Relatório SEI-GDF n.º 18/2021 - SEDUH/GAB/ASCOL

**CONSELHO DE PLANEJAMENTO TERRITORIAL E URBANO DO DISTRITO FEDERAL –
CONPLAN**

PROCESSO Nº: 0134-000218/2000

ASSUNTO: Ampliação do lote do Fórum de Sobradinho, denominado “F”, localizado no
Setor Central, Região Administrativa de Sobradinho - RA V.

Figura 1. Croqui da área, com a edificação e o cercamento.

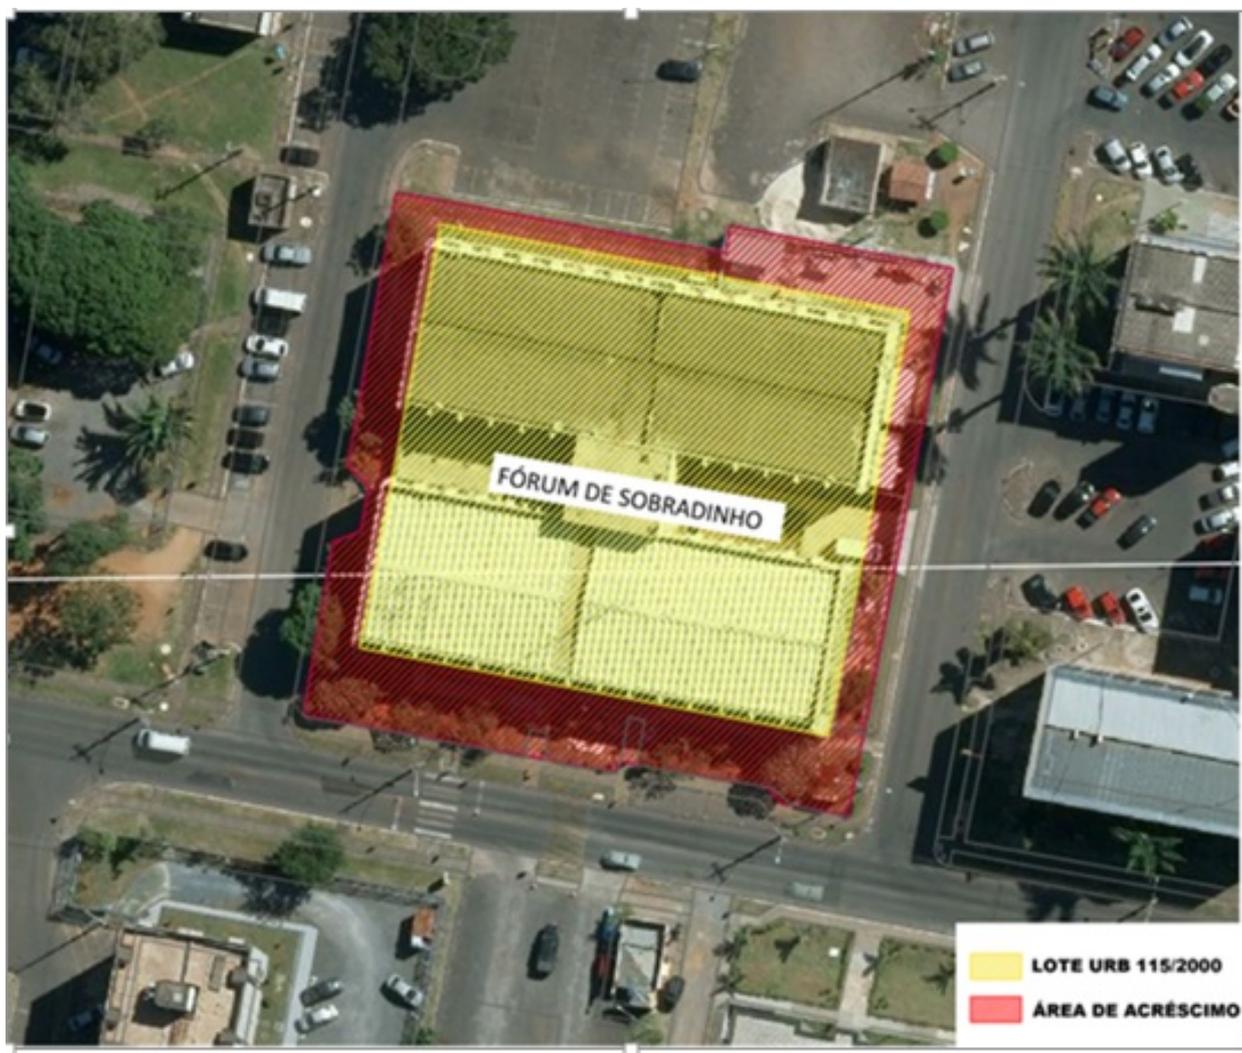
Segundo consta do Despacho SEDUH/SUPLAN/COPROJ 32475249, foi "elaborado croqui comparativo (32326642) entre a área cercada e edificada do Fórum e verificou-se que a área edificada não extrapola a área do projeto URB/MDE 115/2000, **havendo inconsistência apenas em relação ao cercamento.**"

Pelo levantamento cadastral elaborado pela DICAT/COSIT/SEDUH, verificou-se que a cerca implantada pelo TJDFT está localizada além dos limites do lote resultante da URB-MDE 115/2000 (21187305 e 21187606). A proposta modifica a Planta CSS PR 87/1 e CSS PR 11/3 registradas em cartório.

Para regularizar a ocupação, o TJDFT solicita desafetação da área que circunda o terreno do Fórum, para formalizar em definitivo a ocupação por parte do Tribunal, com a permanência do alambrado lá instalado, o que resultará em um aumento da área total de 1.750,00 m² para 3.500,28 m².
